改善箇所説明図

改善措置の内容

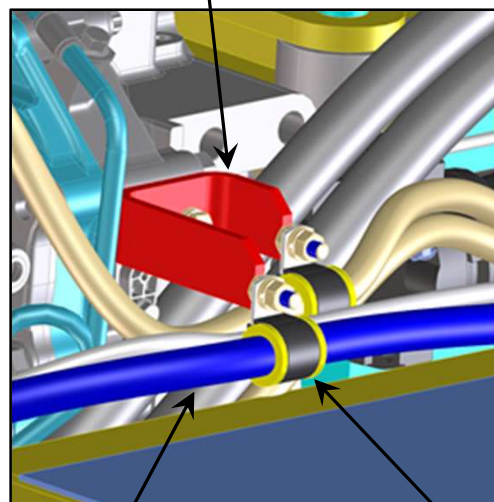
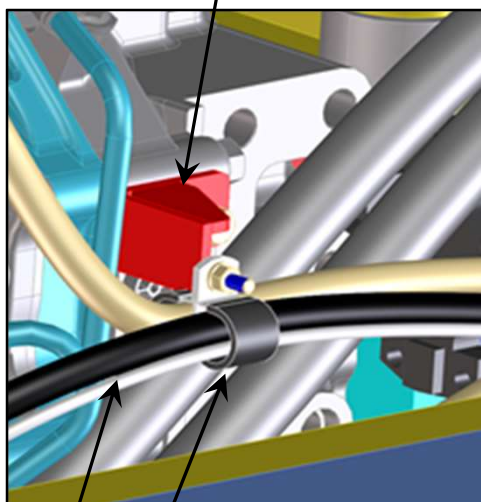
交換前配線固定
ブラケット

クランプ 基準不適合発生箇所

スタータモータ配線

ロータリ除雪車の電気装置において、配線の固定方法が不適切なため、そのまま使用を続けると、振動によりスタータモータ配線と配線クランプがこすれ、被覆が損傷することによりショートし、最悪の場合火災に至るおそれがある。

交換後配線固定
ブラケット

対策品クランプ

スタータモータ配線（保護材付）

全車両、保護材付のスタータモータ配線に交換する。
また配線固定ブラケットを交換し、対策品クランプで固定する。
